**Commissione Tecnica di Verifica dell'Impatto Ambientale – VIA e VAS**

**Parere n. 779 del 23 giugno 2023**

<b>Progetto:</b>	<p style="text-align: center;"><b><i>Verifica di assoggettabilità a VIA</i></b></p> <p><b>Progetto definitivo "Raddoppio a quattro corsie della variante alla S.S. 268 "del Vesuvio". Tratto dal Km 0+000 al Km 7+750. 2° lotto 1° stralcio. Intervento rientrante tra le opere commissariate con D.P.C.M. del 18/4/2021 con Piano di utilizzo delle terre e rocce da scavo ai sensi dell'art. 9 del DPR 120/2017</b></p> <p style="text-align: center;"><b>ID_VIP: 9447</b></p>
<b>Proponente:</b>	<p style="text-align: center;"><b>ANAS S.p.A.</b></p>

Figura 4- Svincolo Somma Pomigliano: Configurazione tracciato di progetto 2017 (rosso) a confronto con tracciato di progetto 2021 (nero)

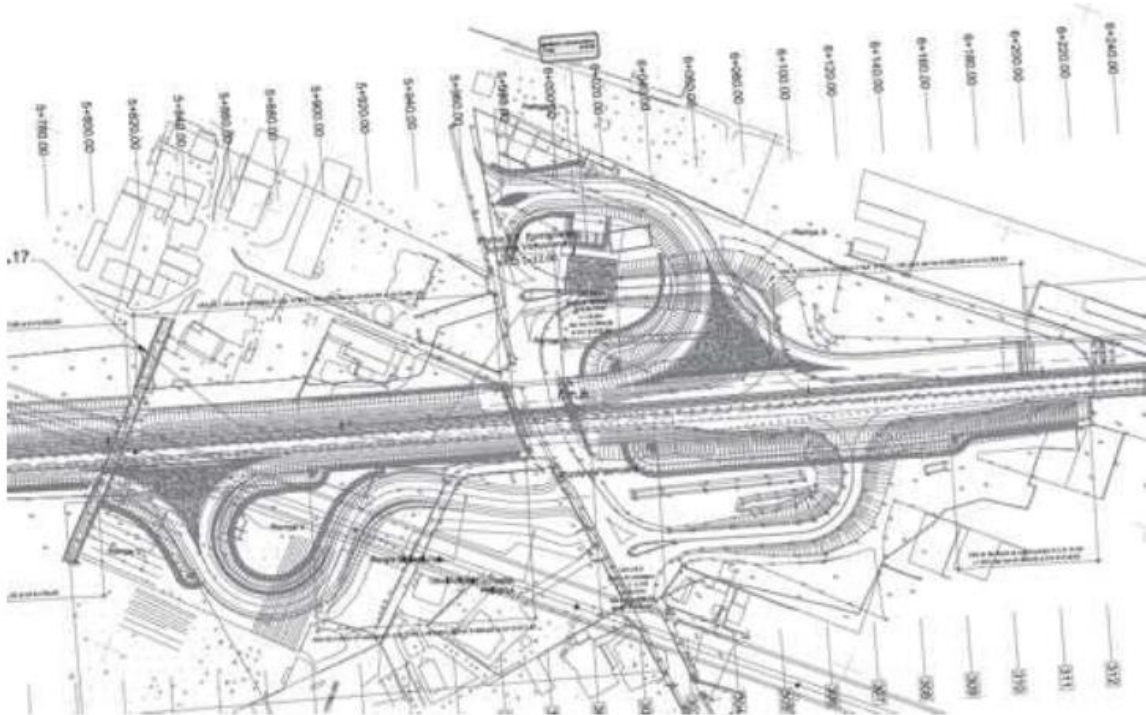
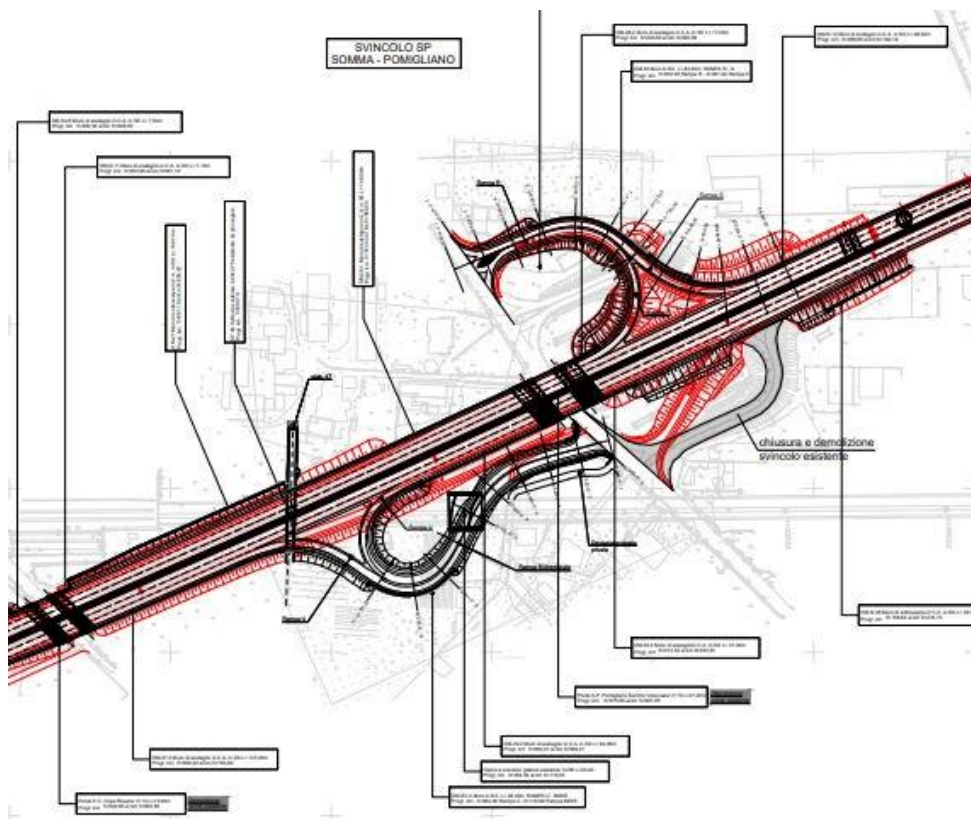
Il Proponente, nella soluzione progettuale definitiva, prevede un arretramento delle nuove rampe di uscita (rampa U) e immissione (rampa V) sulla carreggiata in direzione Angri e la dismissione delle attuali rampe. Ad oggi, lo svincolo esistente, collega la strada provinciale Via Pomigliano alla S.S. 268 che la sovrappassa in viadotto e consente le manovre di immissione ed uscita per entrambe le direzioni di marcia attraverso corsie specializzate di sviluppo ridotto.

Dato il posizionamento in prossimità del Viadotto San Domenico, non risulta possibile l'adeguamento dell'attuale corsia di immissione senza dover necessariamente intervenire sul predetto Viadotto, sul quale recentemente sono stati eseguiti interventi di manutenzione (rifacimento pavimentazione, cordoli, installazione nuove barriere di sicurezza e barriere acustiche integrate, ecc.).

Le modifiche apportate determinano un ampliamento delle aree di esproprio che il proponente stima pari a circa 5.684,22 m<sup>2</sup>

**Figura 5 - Pianta della vasca di dispersione**

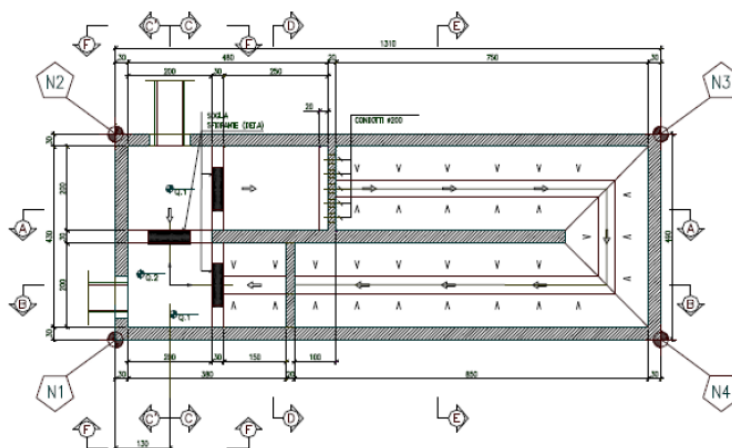
Le vasche disperdenti progettate, dal punto di vista strutturale, sono composte da un bacino in c.a., a geometria modulare, con fondo aperto e letto in ghiaia da cui avviene la filtrazione. Le vasche di dispersione sono opere funzionali all'accumulo dell'onda di piena e al trasferimento delle acque meteoriche al recapito finale costituito dal primo strato di sottosuolo, che si trova altimetricamente a significativa distanza dall'eventuale livello superiore della falda. Per quanto riguarda le vasche di trattamento hanno dimensioni in pianta 490cm x 1310cm con spessori dei setti interni ed esterni che variano da 20 a 30 cm.

La realizzazione di vasche di trattamento e laminazione delle acque meteoriche di dilavamento del tratto stradale (vasche di accumulo e setti con effetto di disoleatore) consente di addivenire alla riduzione del carico inquinanti nel reticolo idrografico superficiale e/o a suolo, nonché contenimento di eventuali sversamenti accidentali da parte di mezzi leggeri e/o pesanti.

**Figura 9 – Inquadramento svincolo Somma Pomigliano con inserimento barriera acustica integrata**

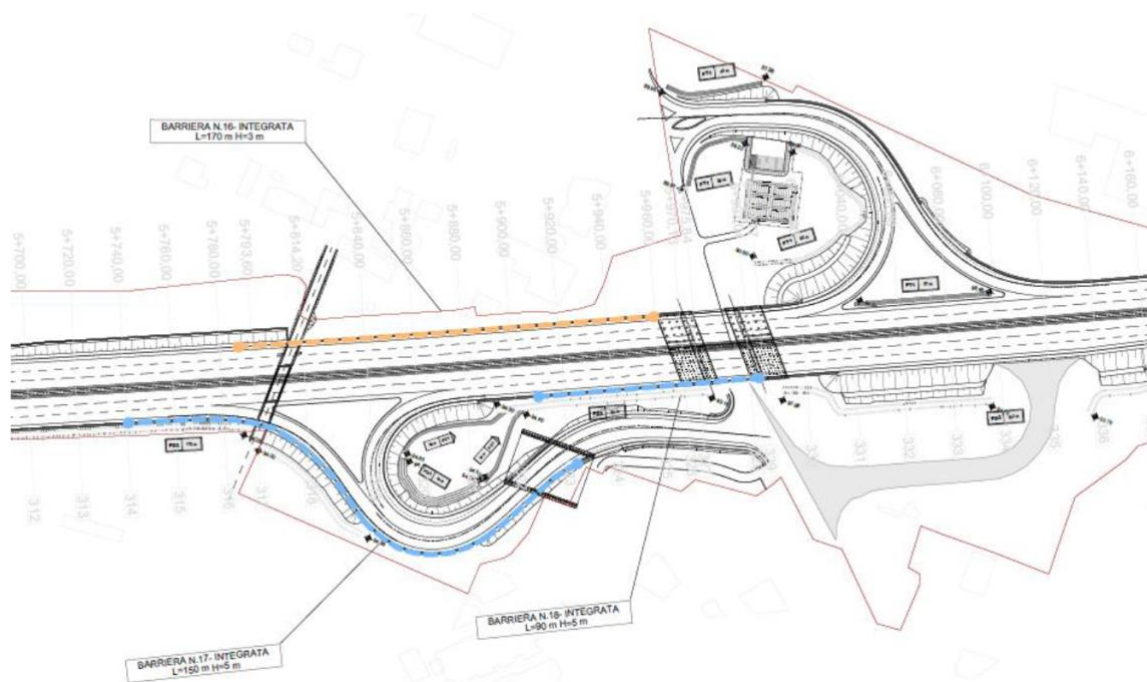
In merito alla rigeometrizzazione dello svincolo di Somma Pomigliano, unica variante che potrebbe portare variazioni al clima acustico precedentemente valutato, lo studio riporta le analisi dei ricettori presenti ed è stata prevista una nuova configurazione planimetrica della barriera acustica, posta lungo il bordo dell'infrastruttura, necessaria a mitigare l'impatto acustico presso i ricettori presenti nell'area.

Inoltre, gli interventi di mitigazione acustica sono stati ottimizzati dal Proponente rispetto ai previsti dalla VO 2017, sia per esigenze progettuali e di sicurezza stradale, sia in base alla disponibilità degli elementi sul mercato.
